СХЕМА ПРЕДЛАГАЕМОГО ПЕРЕУСТРОЙСТВА ПРОЕЗДА ЧЕРЕЗ ШЛАГБАУМ № 1

Собственникам предлагается принять решение об организации проезда на территорию ЖК через шлагбаум №1 со стороны проспекта Медиков и организации двухполосного движения. Для данных работ предлагается утвердить целевой взнос в размере: 20,33 руб./кв.м., в т.ч. НДС (единовременно, в квитанции за апрель 2027 г.)

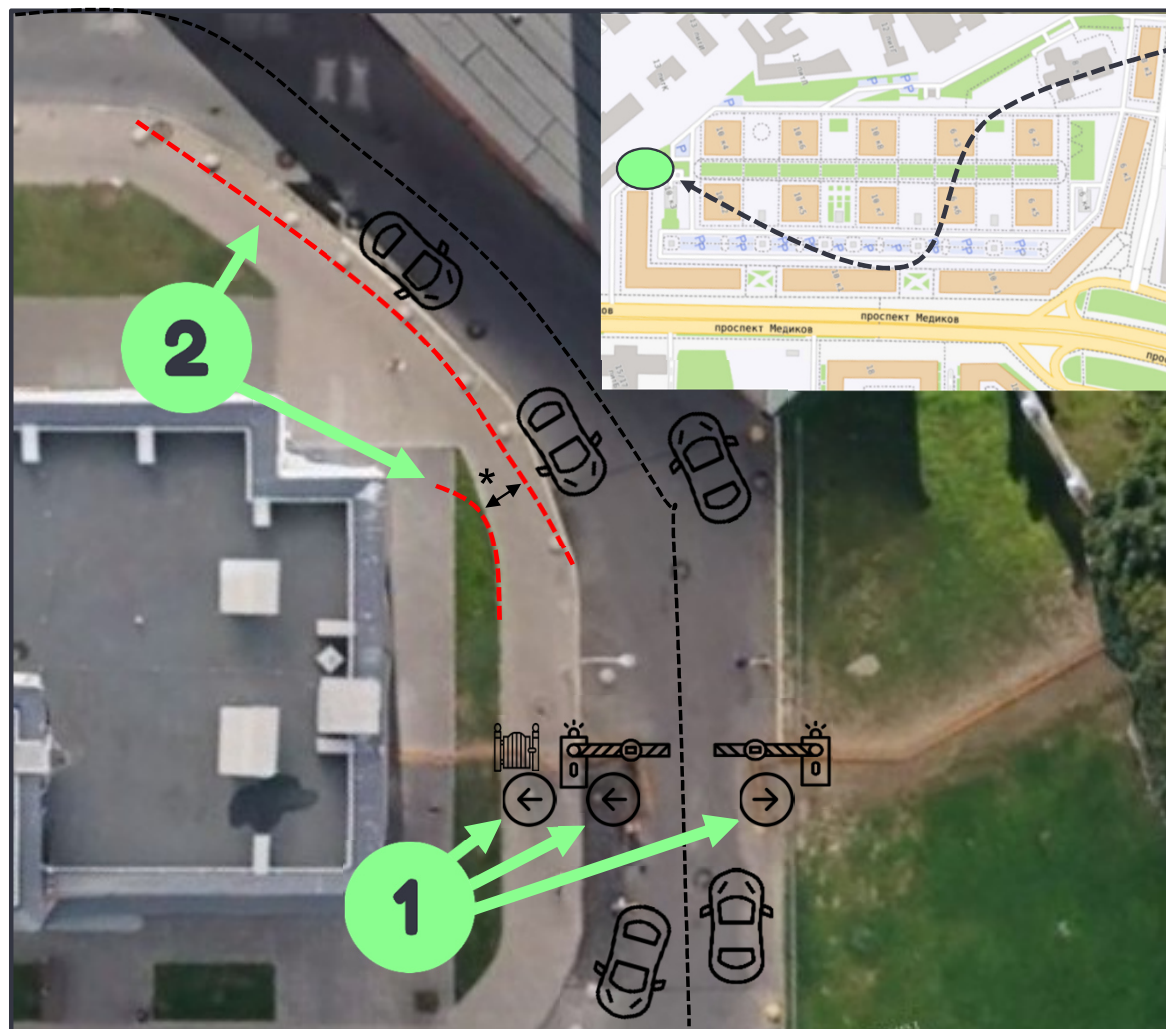
Расширение въезда

- переустройство шлагбаума: две стрелы вместо одной;
- перенос столбиков ворот;
- перенос калитки.

Расширение части дороги

Переустройство части тротуара в дорогу и части газона в тротуар

Ширина въезда после переустройства – 6,20 м

Ширина тротуара после переустройства –
1,8 м (самое узкое место)*;
2,3 м (самое широкое место).
